BAYERISCHE MOTOREN WERKE
AKTIENGESELLSCHAFT

Rundschreiben der Kundendienst-Abteilung

Motorräder: Gruppe Räder Nr. 1/55

Verbesserung der Abdichtung der Radlagerung R 25/3.

Skizzen Blatt 3.

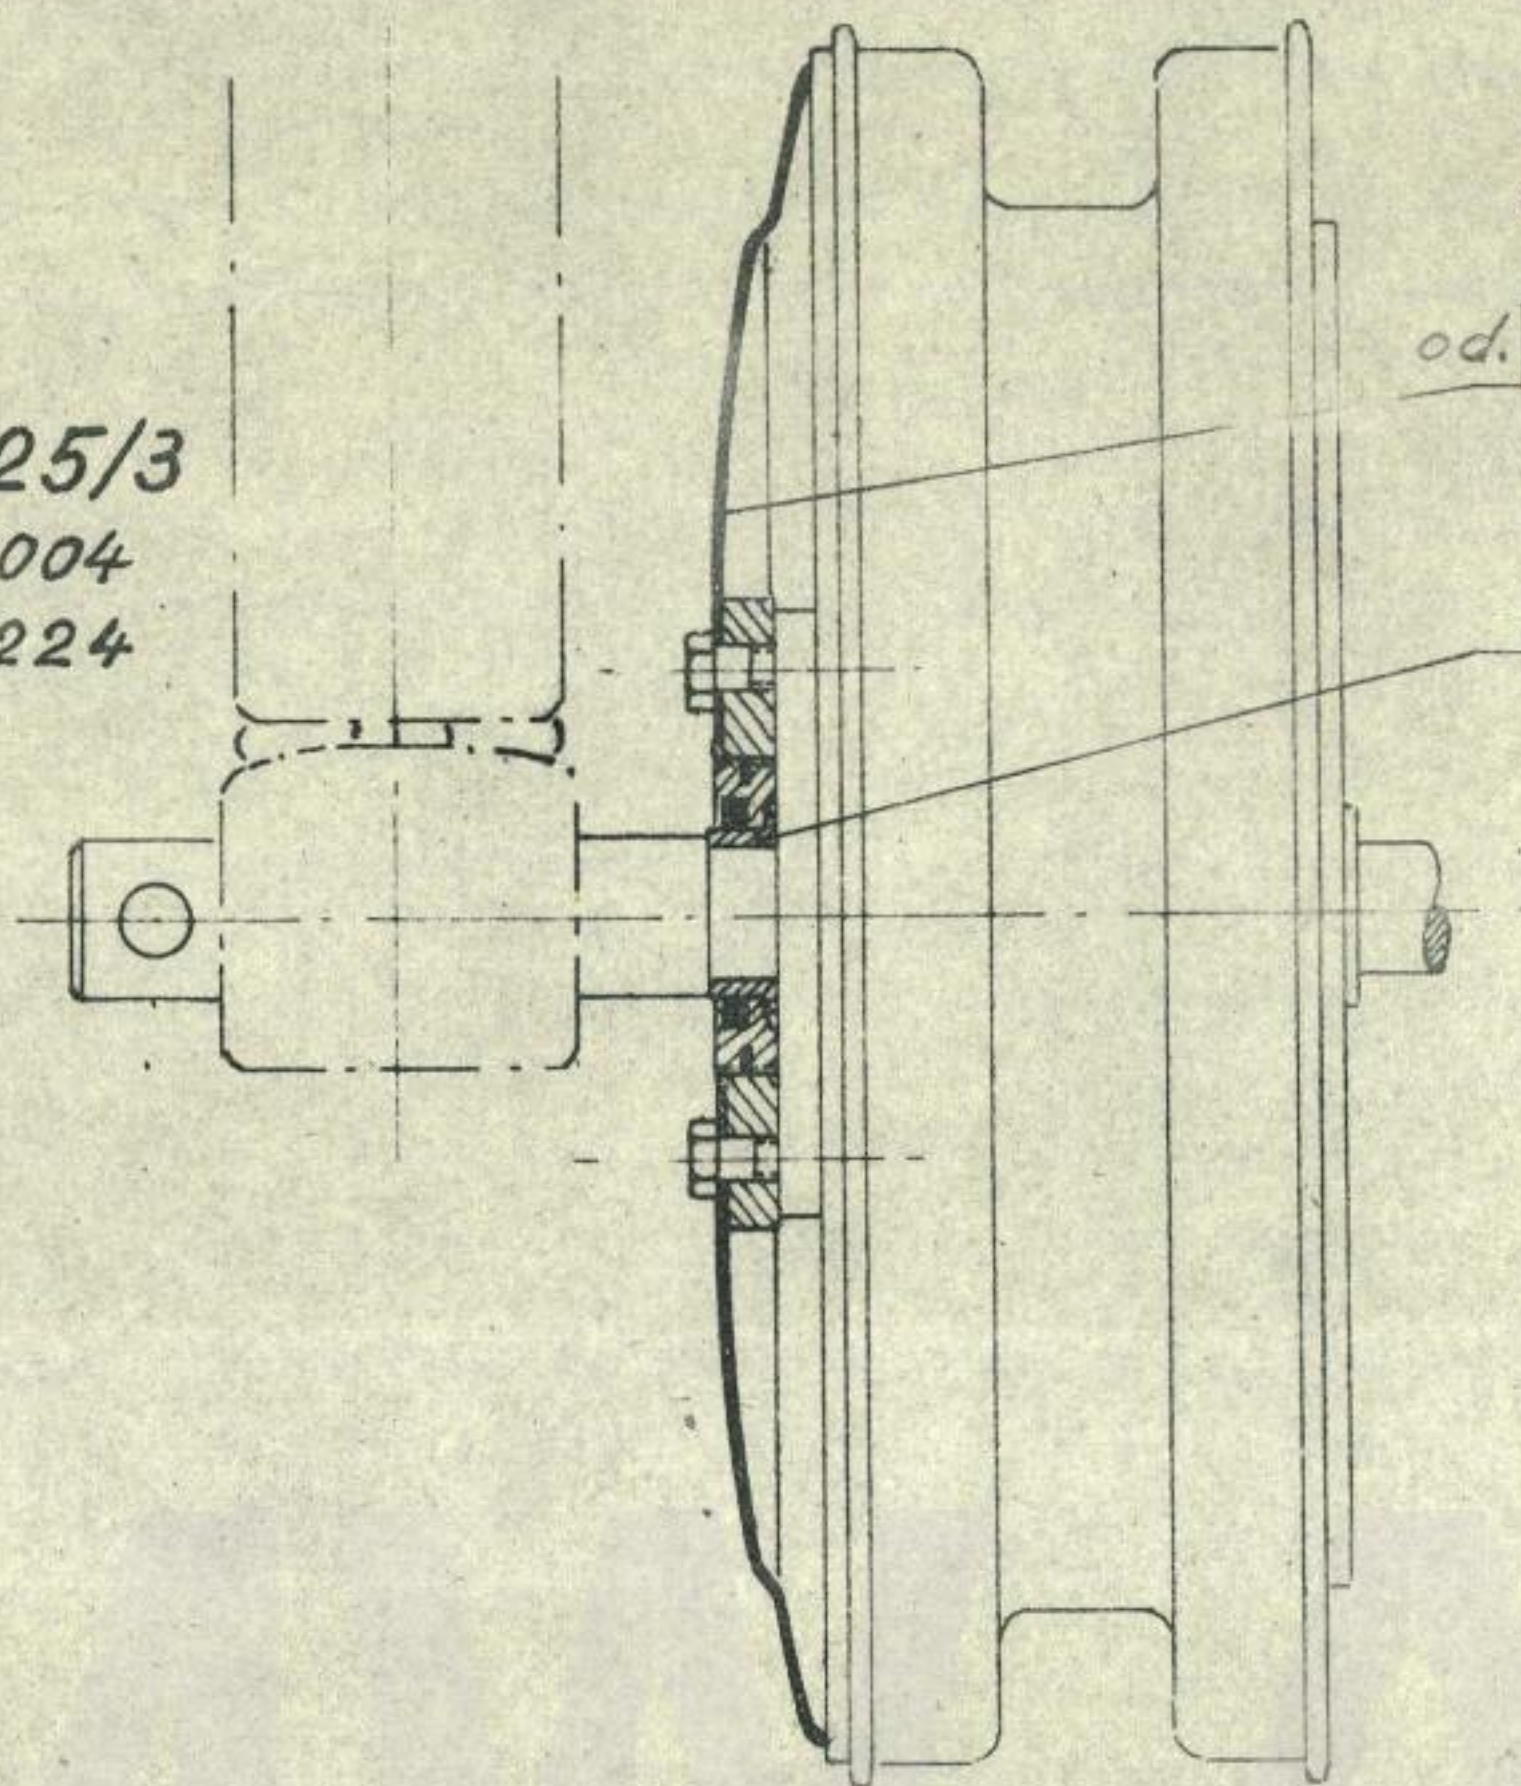
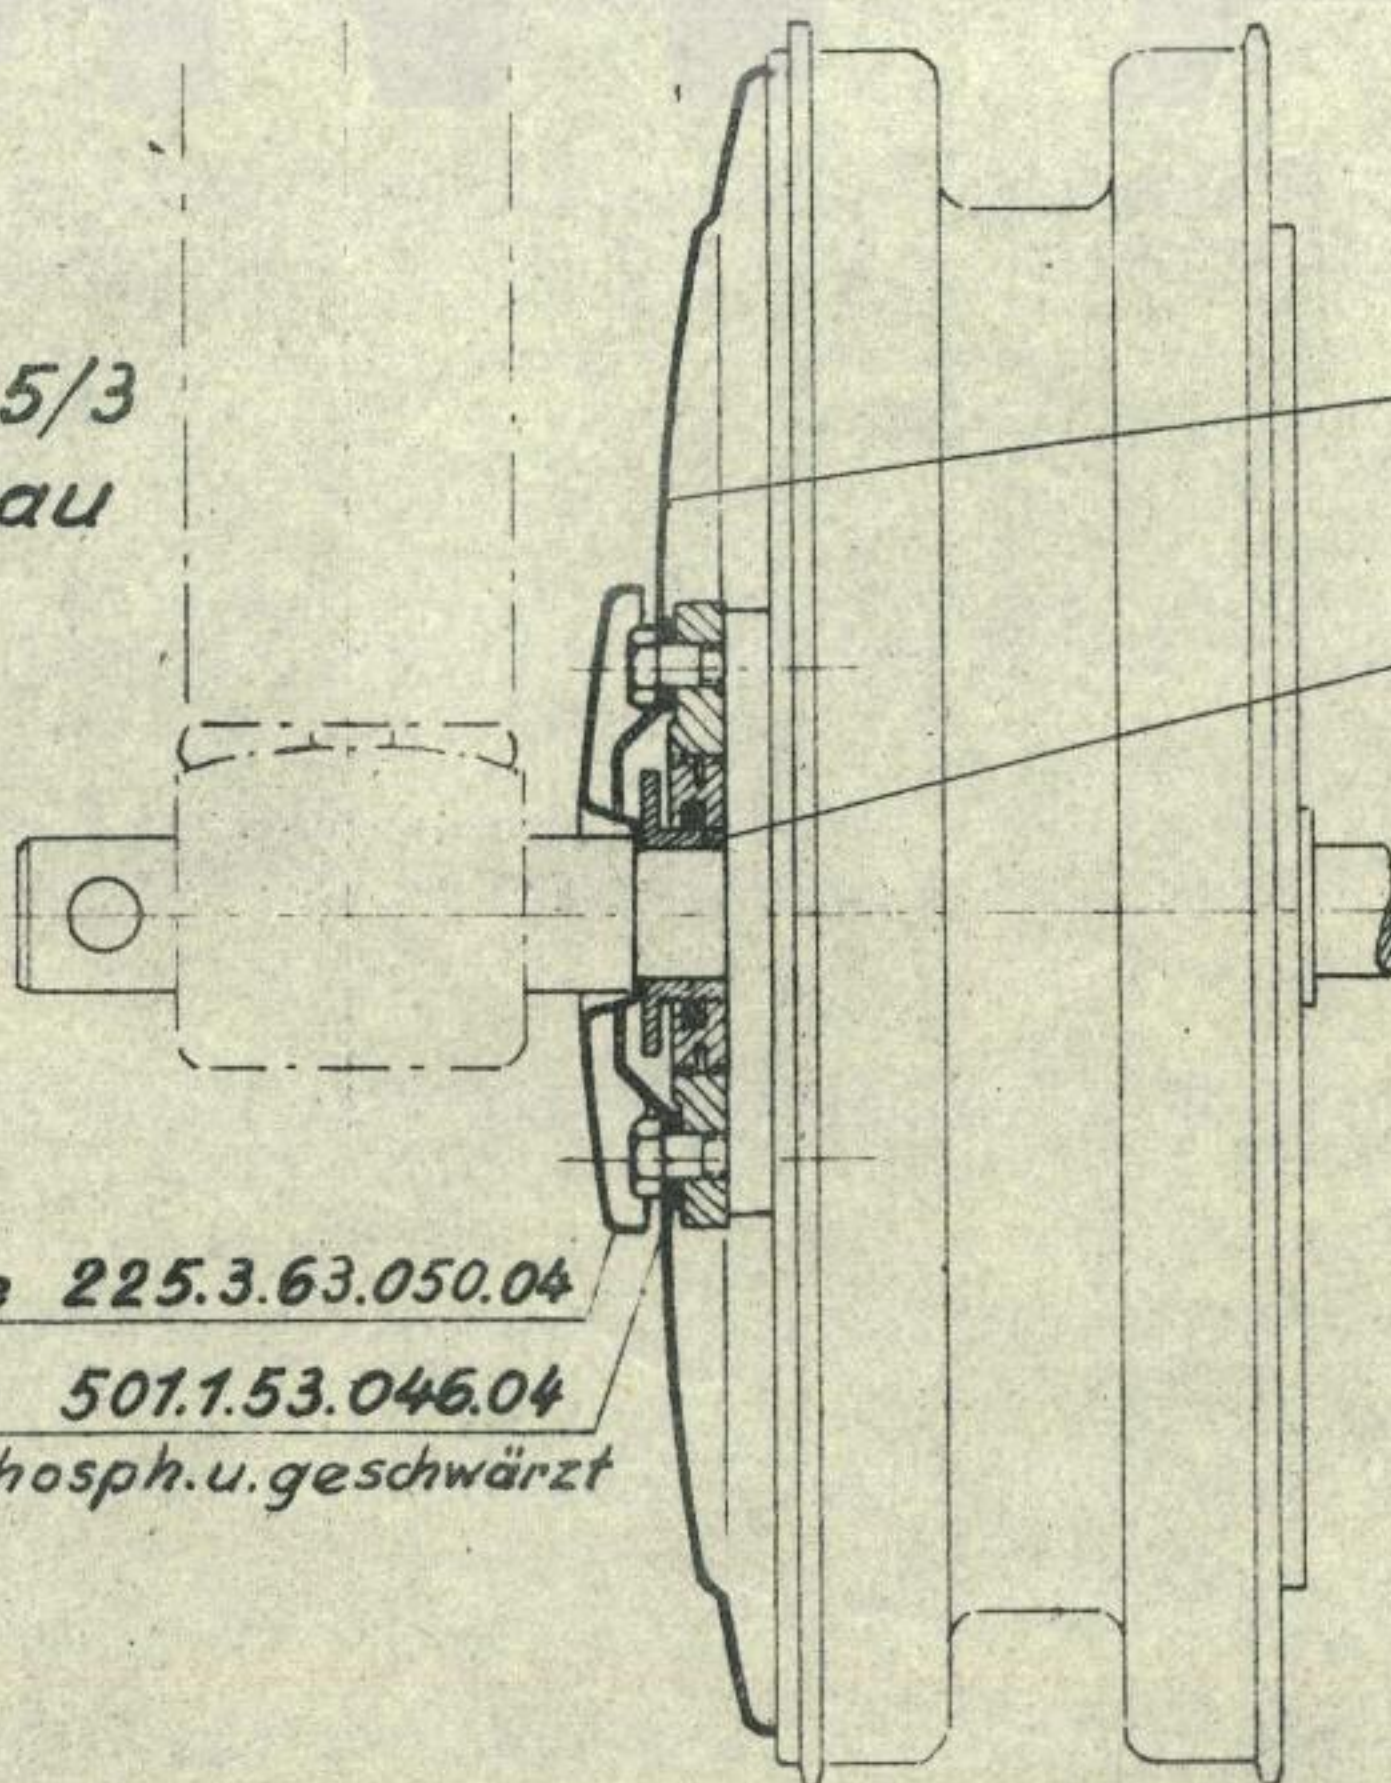
Vorder- und Hinterrad Steckachse herausschrauben, Radkappe abnehmen. An den Befestigungsstellen für Radkappen sind 4 Beilagscheiben innen unterzulegen, lt. Skizze II. Bei Maschinen Nr. 284 004 mit 313 224 entfällt die Druckhülse 225 2 64 010 04 (Skizze I). Statt dessen ist die Druckhülse 225 3 64 011 04 einzubauen. Sodann ist die Radkappe 225 3 64 446 09 gegen die Radkappe mit Ausbuchtung 225 3 64 001 33 auszutauschen (Skizze II).

Sollte sich dadurch im Betrieb ein Klappern der Radkappen ergeben, ist die Lagerbüchse 225 3 64 029 23 an den 4 Befestigungsaugen an der äusseren Stirnfläche um 1 mm abzudrehen. Da sich die eingeschrumpfte Lagerbüchse nicht demontieren lässt, muss das ganze Rad in die Drehbank aufgenommen werden, oder bei kleinerer Drehbank muss die Radnabe ausgespeicht werden.

*Zustand R 25/3
von Masch. 284 004
bis Masch. 313 224*

*Radkappe (flach)
225.3.64.001.23 (St.)
od. 225.3.64.440.03 (Al.)
entfällt*

*Druckhülse
225.2.64.010.04
entfällt*

*Zustand R 25/3
nach dem Umbau*

*Radkappe
225.3.64.001.33*

*Druckhülse
225.3.64.011.04*

Spritzschutzkappe 225.3.63.050.04

*4-Beilagscheibe 501.1.53.046.04
1mm dick phosph.u.geschwärzt*
